DEPARTAMENTO DE EVALUACIÓN DE ESTUDIOS DE IMPACTO AMBIENTAL

Nº de expediente: **DEIA-II-F-062-2020**
Fecha de Tramitación (AÑO): **2020**
Fecha de Tramitación (MES): **NOVIEMBRE**

ASUNTO: ENVÍO DE RESPUESTA A PRIMERA INFORMACIÓN ACLARATORIA
FECHA: 08 de marzo de 2021

1. Plano perfiles de corte y relleno

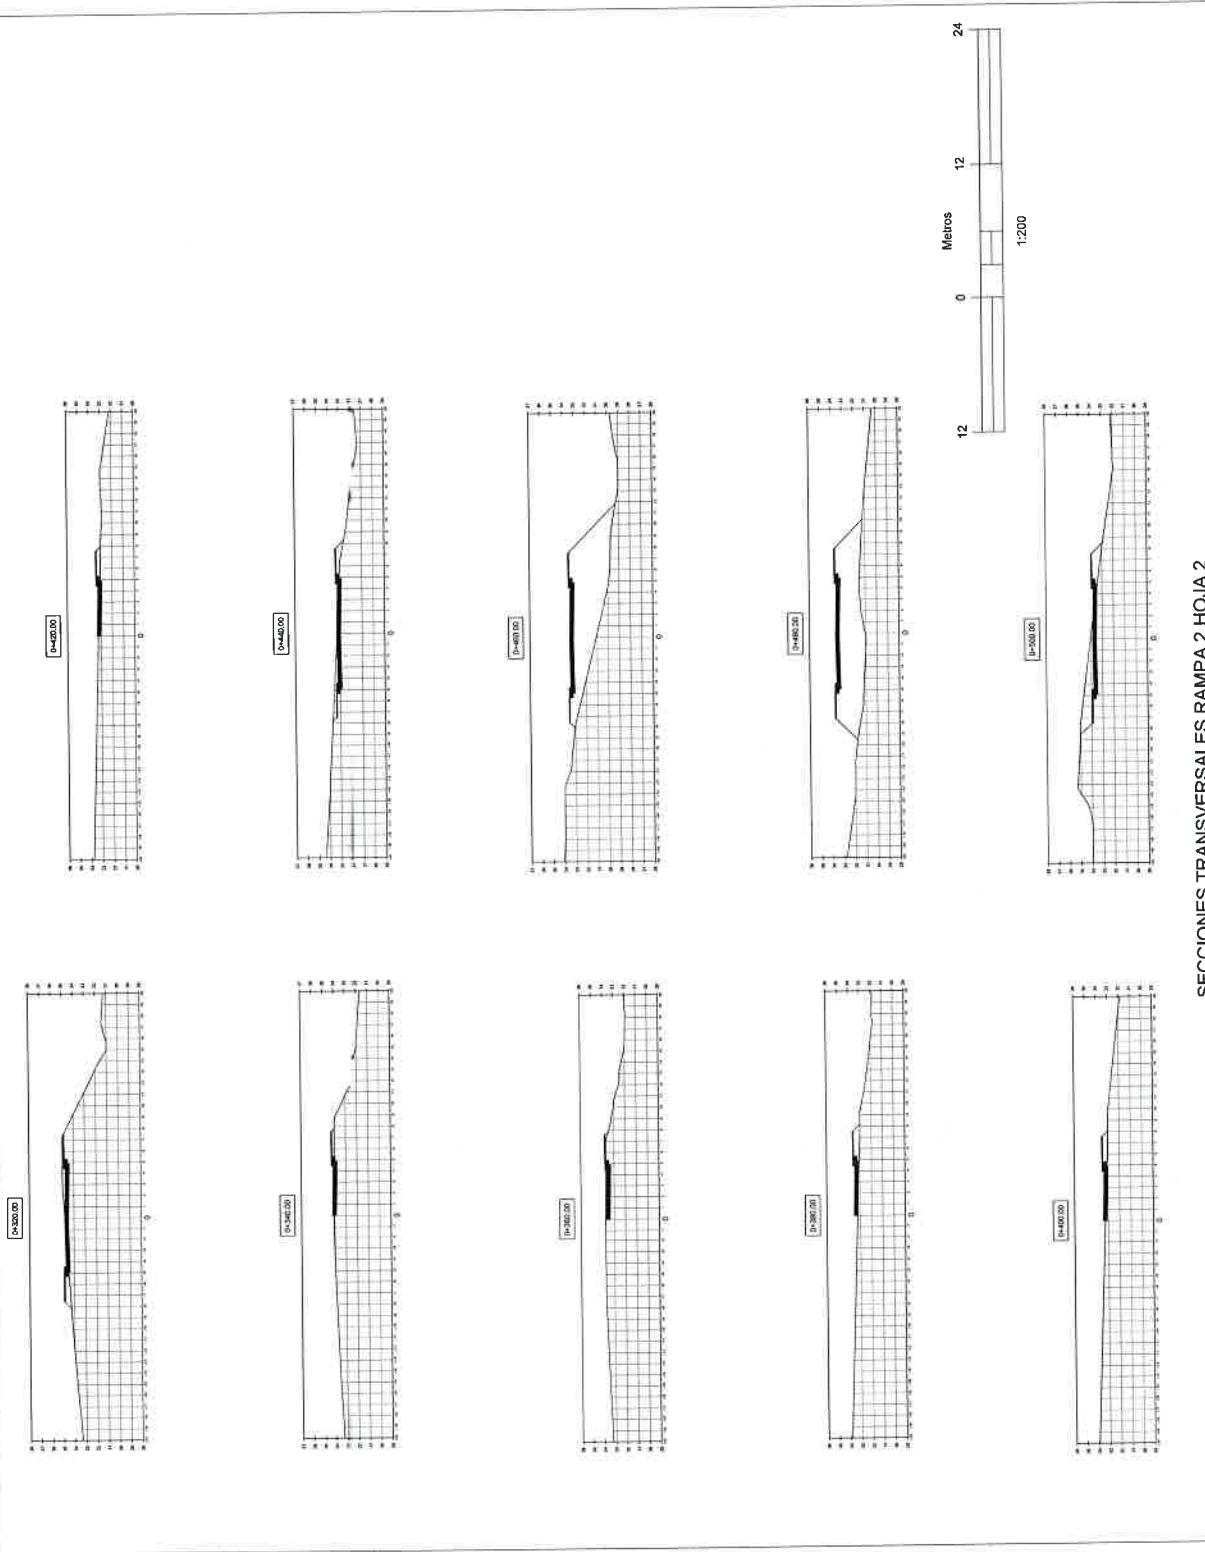
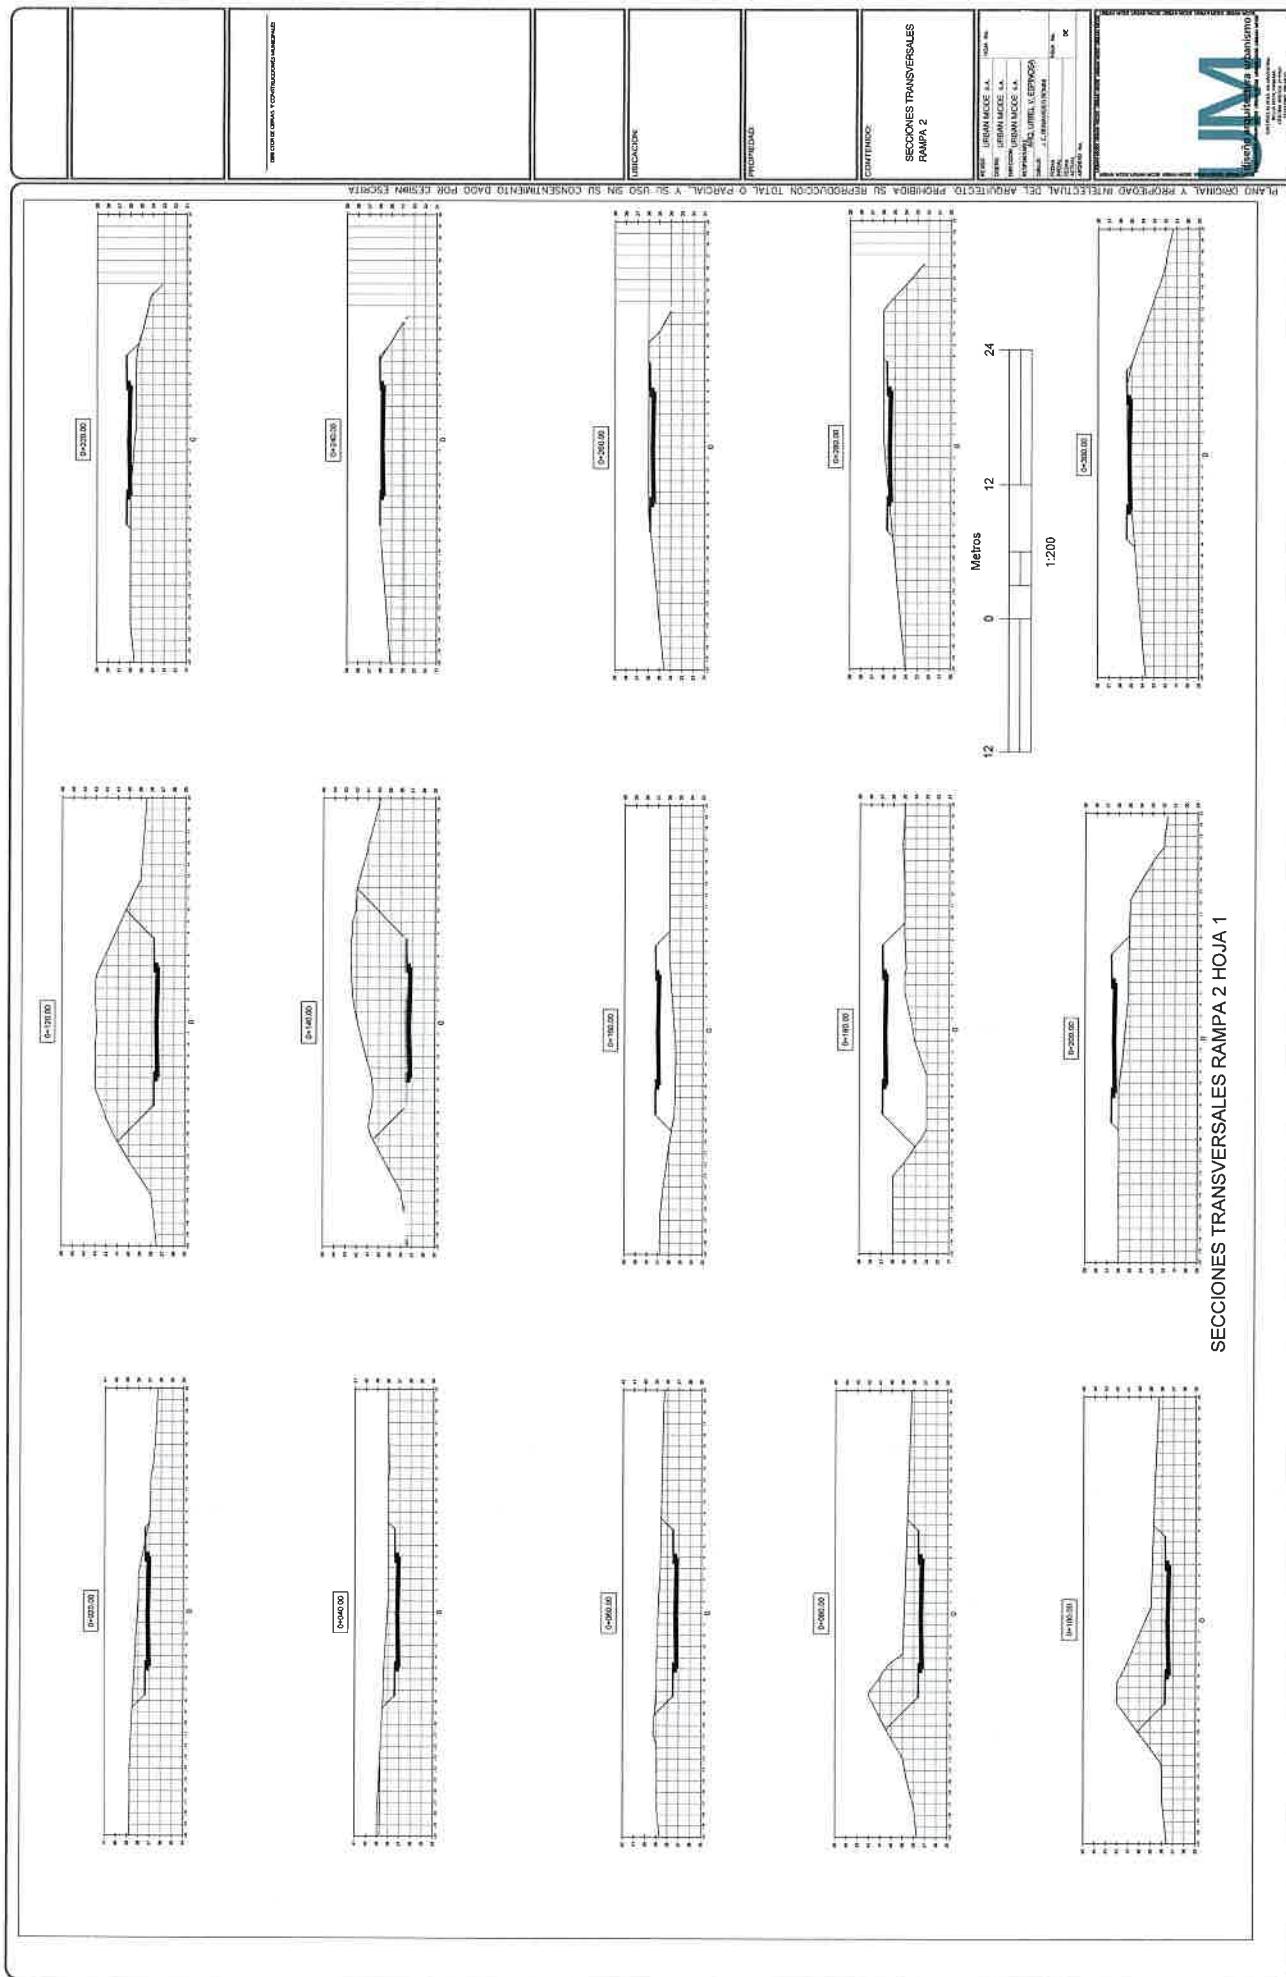
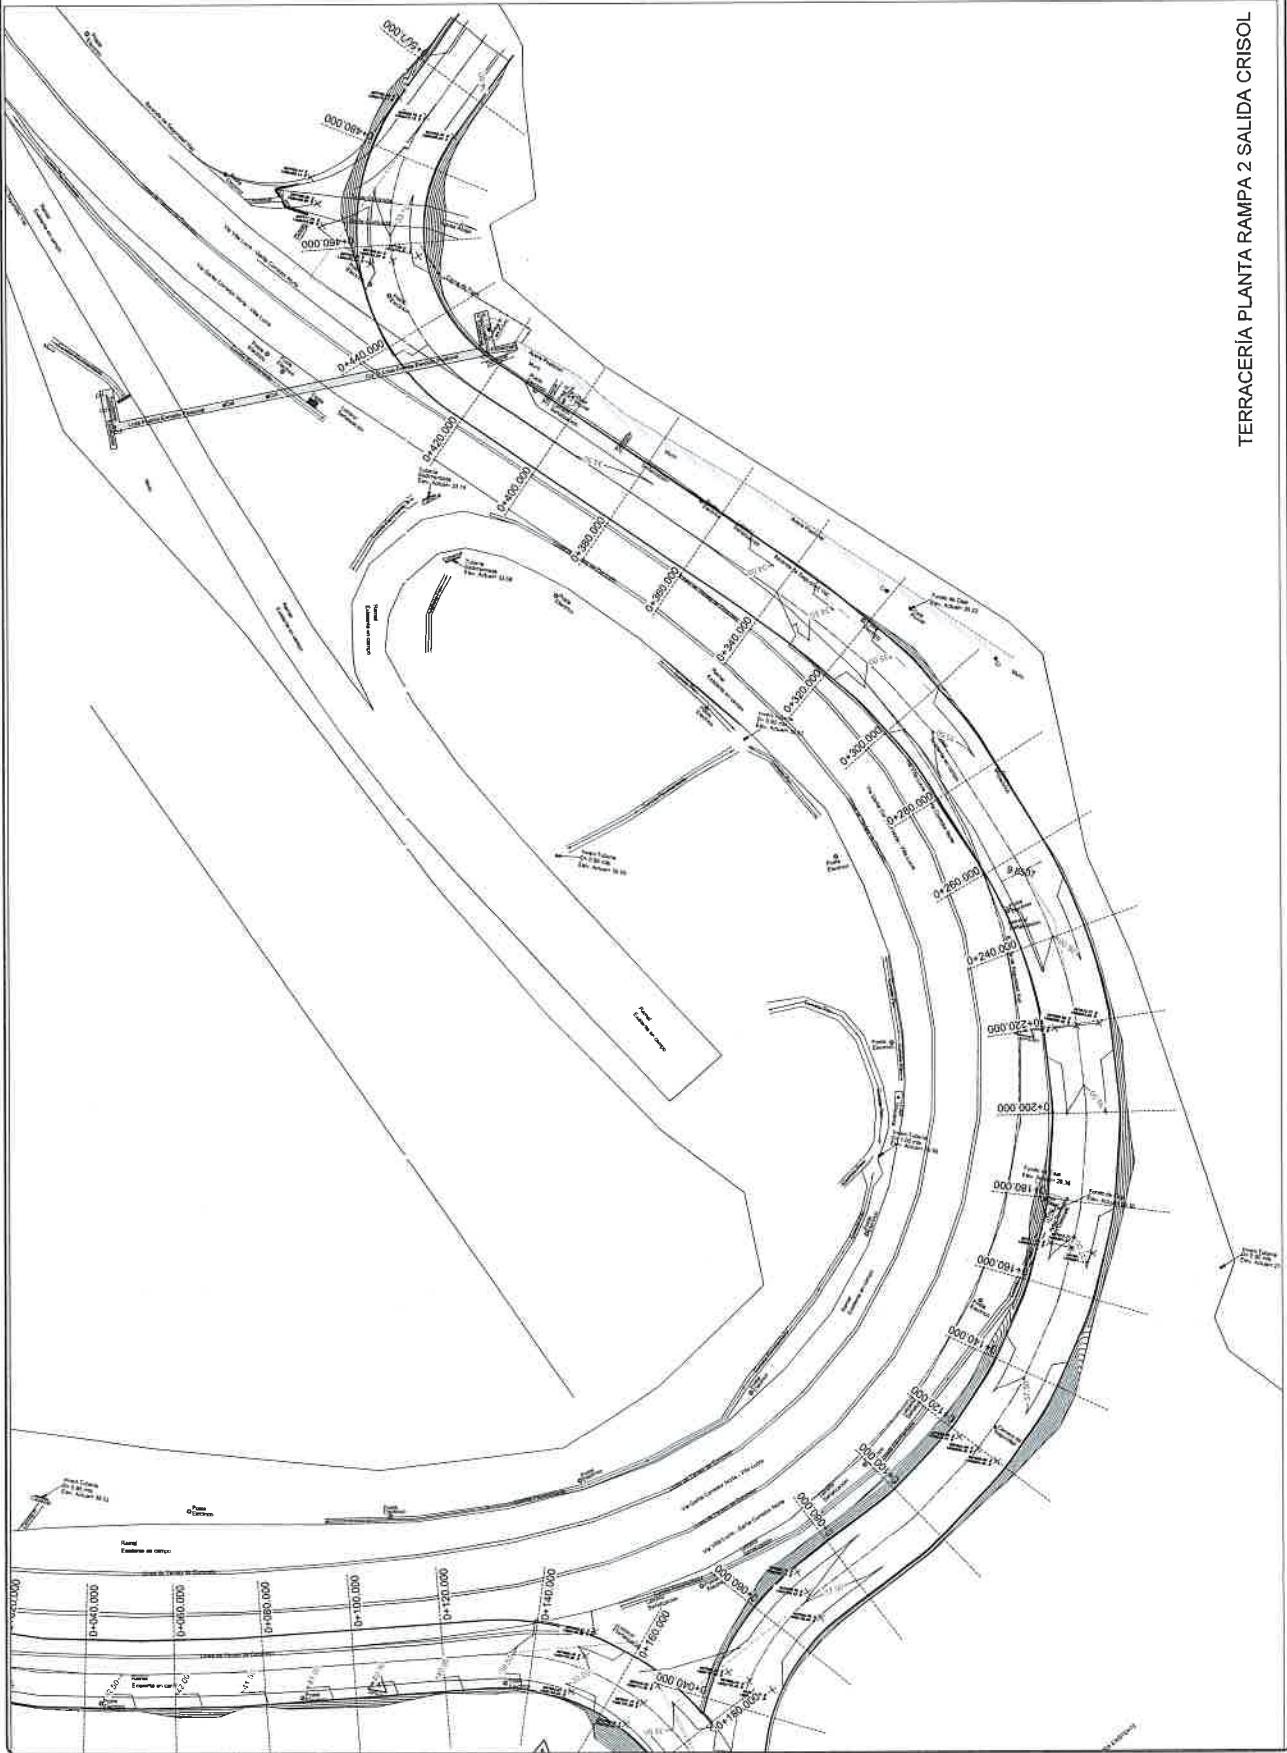
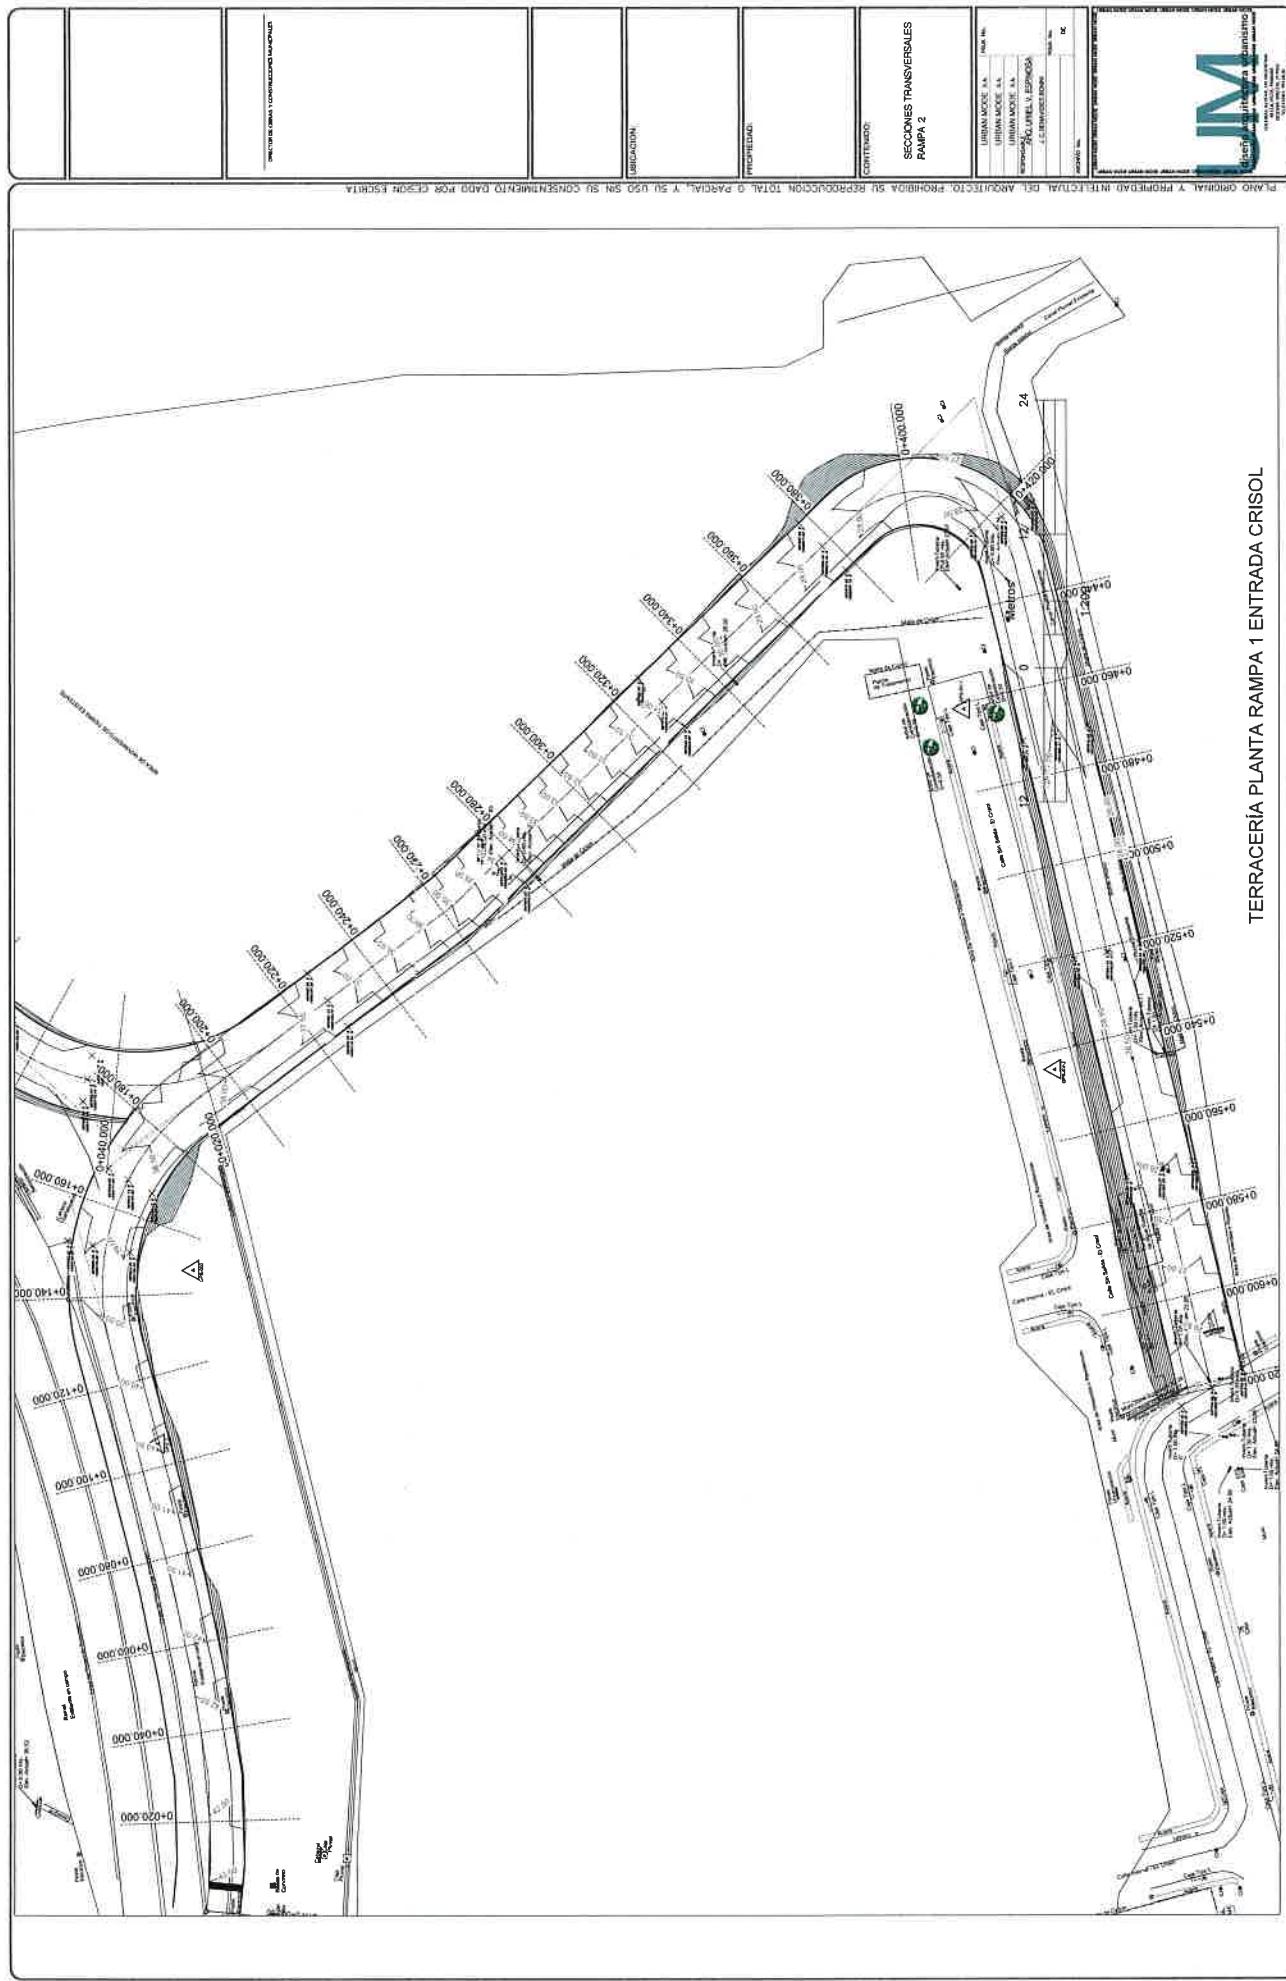
- d. Presentar planos de los perfiles de corte y relleno, donde se establezca: el volumen de movimiento de tierra a generar en el proyecto y el volumen de material de relleno e indicar los niveles seguros de terracería

- d. Se adjuntan los planos perfiles de corte y relleno, en el anexo. En nuestro caso no aplica lo de niveles seguros de terracería ya que las aguas están siendo encajonadas, los trabajos de corte y relleno no se realizarán sobre las fuentes hídricas.
